ZMĚNOVÝ LIST pro změny dle § 222 odst. 5 a 6 ZZVZ

Název stavby:	Rekonstrukce ulice Školní, Chomutov
Číslo Změnového listu:	2
Číslo SO/PS:	Stavba není členěna na SO či PS

Předmět změny:	Změna skladby asfaltových pásů na části sdtavby ve správě ŘSD - požadavek SÚS
----------------	---

Objekt: ZL3 - Změna konstrukce komunikace SÚS

D1-A

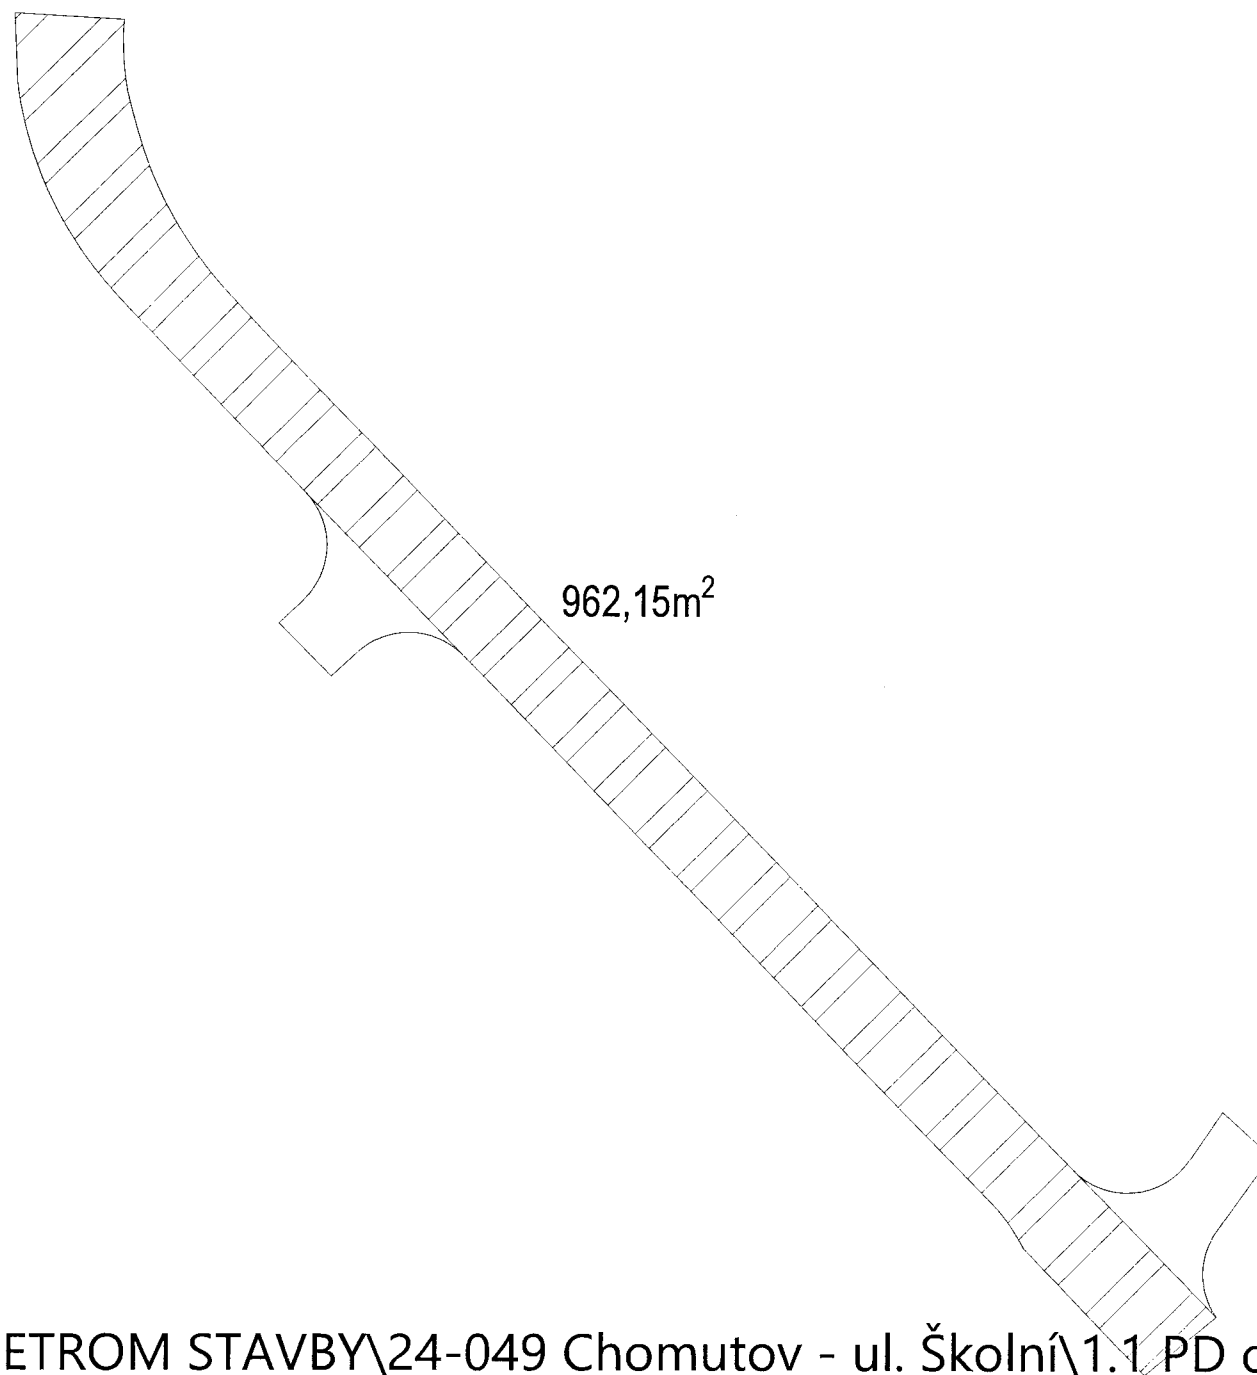
Na základě požadavku SÚS UK, jakožto budoucího správce komunikace v úseku KÚ – ul. Spořická, požaduje Správce stavby změnu zatřídění komunikace této etapy na D1-A-1, TDZ IV, v souladu s platným TP 170.

Požadovaná únosnost MKZ 105 MPa a následné 3 vrstvy asfaltových vrstev.

Vzhledem k již provedené zemní pláni a ochranné vrstvě ŠD nebudou tl. vrstev ŠD a MKZ upravovány.

1	K	565135121	Asfaltový beton vrstva podkladní ACP 16 (obalované kamenivo OKS) tl 50 mm š přes 3 m	m2	962,150	180,62	173 783,53	odvozená z SOD
2	K	565165121	Asfaltový beton vrstva podkladní ACP 16 (obalované kamenivo OKS) tl 80 mm š přes 3 m	m2	-962,150	289,00	-278 061,35	dle SOD
VV		"Komunikace SÚS" -962,15		-962,150				
3	K	573231107	Postřik živичný spojovací ze silniční emulze v množství 0,40 kg/m2	m2	962,150	14,00	13 470,10	dle SOD
VV		"Komunikace SÚS" 962,15		962,150				
4	K	577145142	Asfaltový beton vrstva ložní ACL 16 (ABH) tl 50 mm š přes 3 m z modifikovaného asfaltu	m2	962,150	357,00	343 487,55	CS ÚRS 2025 01
